**Perspective.brussels**  
Département Stratégie Territoriale  
Monsieur Tom Sanders  
Rue de Namur 59  
1000 Bruxelles

**Concerne : Projet de PAD « Josaphat » - Avis de Bruxelles Environnement  
conformément à l'article 30/5 §1 du CoBAT**

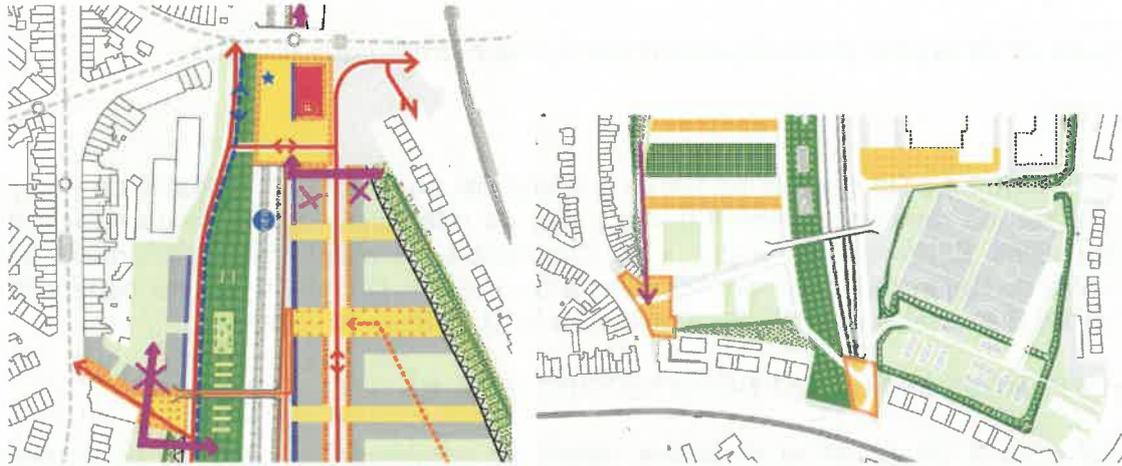
- o Tels que dessinés, **par exemple dans la carte 02 du paysage non bâti p.20**, le projet de PAD ne garantit pas suffisamment les connexions écologiques nécessaires tant au nord qu'au sud entre le site et les autres espaces verts à proximité (voir la figure 35 de la page 61). Les ruptures sont aussi visibles sur le **plan des affectations** du volet réglementaire du projet de PAD, qui ne reprend que des flèches de connexions des modes actifs et rien pour les corridors écologiques, qui débouchent sur des voiries, des espaces structurants, des zones de forte mixité, etc.

Dans la mesure où ce sont les « talusparks » qui ont vocation à garantir ces connexions écologiques, il y a lieu de ré-étudier la problématique afin de trouver des solutions satisfaisantes pour connecter ces talus aux espaces verts existants hors site aux endroits stratégiques proposés ci-dessous. Cela questionne l'implantation de certains bâtis et la forme de certains espaces publics, mais pour BE, cet enjeu de biodiversité et de maillage vert est essentiel pour la ville résiliente dont tous les bruxellois ont besoin :

**Pour l'image du nord du site** : Le corridor écologique ouest devrait être **mieux connecté** au nord avec le corridor écologique le long du chemin de fer: en soignant le contact entre le talus et le spoorpark au nord du secteur 3, en assurant la continuité de ce corridor entre le secteur trois -le secteur 4 - et les jardins des maisons.riverains, et finalement en soignant l'aménagement du corridor sous et sur la place créée au pont de Boeck. les **grosses flèches mauve** indiquent les connexions à établir et les **croix**, le bâti à reconsidérer. On notera que le RIE indique pour le quartier de la gare que la densité envisagée doit vraiment être un maximum vu notamment l'enclavement de cette partie du site et du lien avec la ZIU qui doit être accessible à du charroi lourd.

**Pour l'image du sud** : cette connexion aussi mérite d'être plus **robuste** et d'être reprise dans le volet réglementaire.
